TRANS/WP.29/2005/103
2 septembre 2005

**PROPOSITION DE PROJET DE COMPLÉMENT 13
À LA SÉRIE 02 D'AMENDEMENTS AU RÈGLEMENT N° 48**

(Installation des dispositifs d'éclairage et de signalisation lumineuse)

Transmis par le représentant de la France

Surfaces apparentes des unités d'éclairage 1 à 11 d'un AFS (exemple)

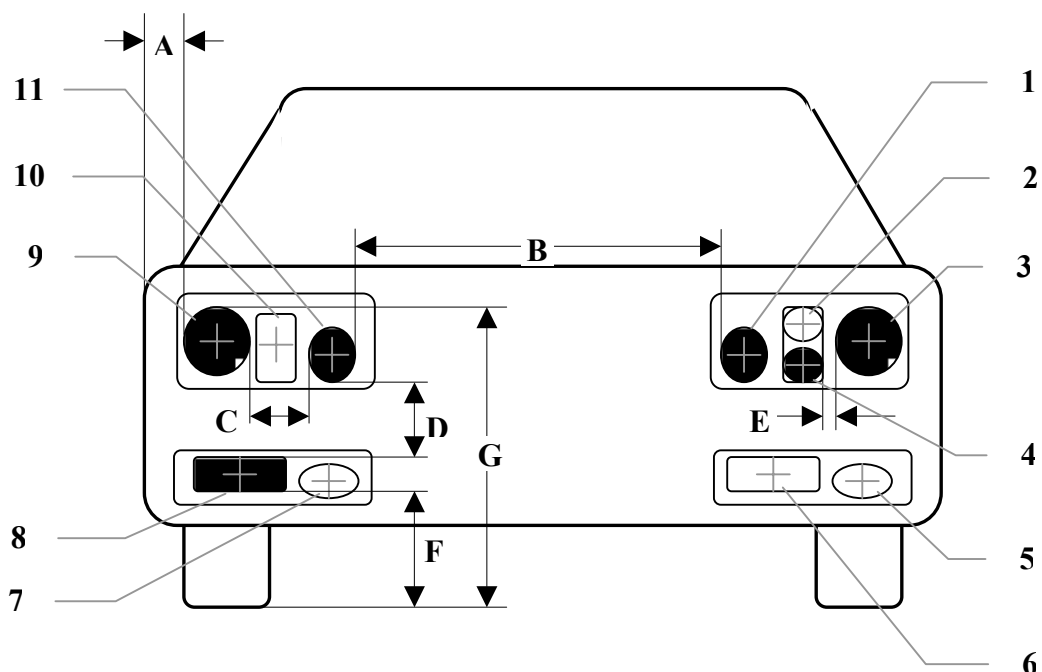
- 6.22.4.1.2 Si le véhicule est équipé d'unités d'éclairage supplémentaires, quel que soit le côté du véhicule, elles doivent être placées à une distance ne dépassant pas 140 mm ^{7/} en horizontal (E sur la figure) et 400 mm en vertical au-dessus ou au-dessous (D sur la figure) de l'unité d'éclairage la plus proche;

- 6.22.4.1.3 Par rapport au sol, aucune des unités d'éclairage supplémentaires décrites au paragraphe 6.22.4.1.2 ci-dessus ne doit être placée à moins de 250 mm (F sur la figure) ni plus haut qu'indiqué au paragraphe 6.2.4.2 du présent Règlement (G sur la figure);

Le bord extérieur de la surface apparente d'au moins une unité d'éclairage de chaque côté du véhicule ne doit pas être situé à plus de 400 mm du bord extérieur du véhicule (A sur la figure); et,

Les bords intérieurs des surfaces apparentes dans la direction des axes de référence doivent être séparés d'au moins 600 mm, sauf sur les véhicules des catégories M₁ et N₁; pour toutes les autres catégories de véhicules automobiles cette distance peut être ramenée à 400 mm si la largeur hors tout du véhicule est inférieure à 1 300 mm."

^{7/} Dans le cas de "deux unités d'éclairage supplémentaires placées symétriquement", la distance horizontale peut être de 200 mm (C sur la figure).

- A ≤ 400
- B ≥ 600, ou ≥ 400 si la largeur hors tout du véhicule est inférieure à 1 300 mm,
mais aucune prescription pour les véhicules des catégories M₁ et N₁
- C ≤ 200
- E ≤ 140

- D ≤ 400
- F ≥ 250
- G ≤ 1 200
